Progetto: Progetto per la costruzione di un impianto di produzione di energia elettrica da fonte eolica denominato "Solagne Grandi" di potenza totale pari a 39,2 MW e delle relative opere di connessione, da realizzarsi nei Comuni di Guglionesi, Montecilfone e Montenero di Bisaccia (CB).

Codice Procedura: 10148

Oggetto: osservazioni all'avviso pubblico MASE-2023-010148 “

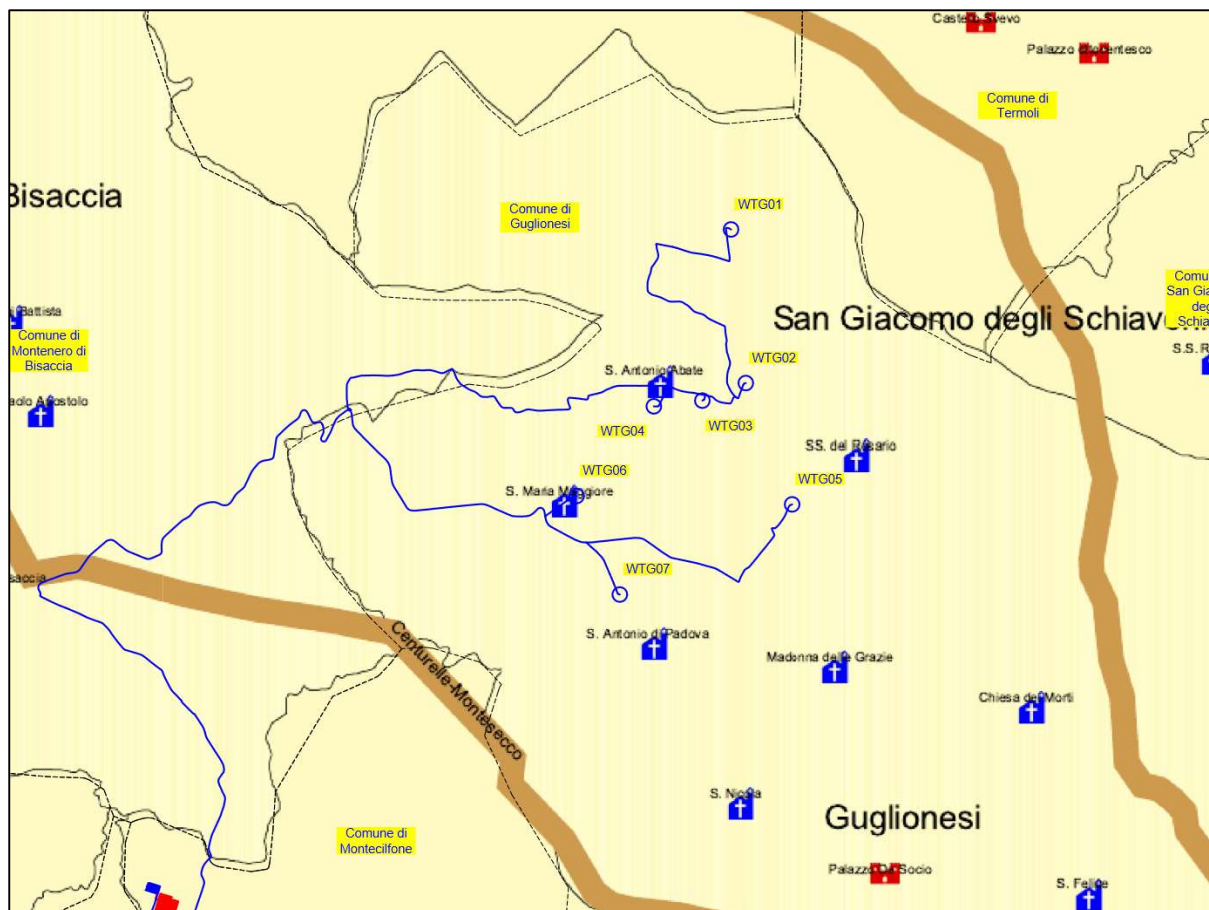
A titolo di esempio si riporta la mancanza di individuazione nella tavola di un impianto fotovoltaico di 2 MWe da realizzarsi sopra la copertura della discarica di Guglionesi e relative opere di connessione da realizzarsi nel comune di Montecilfone (CB), autorizzato con DETERMINAZIONE DIRIGENZIALE N. 3088/2023 del Servizio Politiche Energetiche della Regione Molise.

Quest'ultimo impianto fotovoltaico da 2 MWe autorizzato interferisce sensibilmente con la turbina numero 1 del progetto eolico presentato nel comune di Guglionesi (CB) in fase di valutazione sulla componente dell'effetto ombra e di rottura delle parti rotanti rendendole non realizzabili.

L'analisi della documentazione dimostra che l'aerogeneratore identificati con il numero 1 non può essere realizzato in quanto compromettono la produzione energetica dell'intero polo energetico della Società Foglia Umberto srl oltre che alla sicurezza e il microclima dell'intera area della discarica.
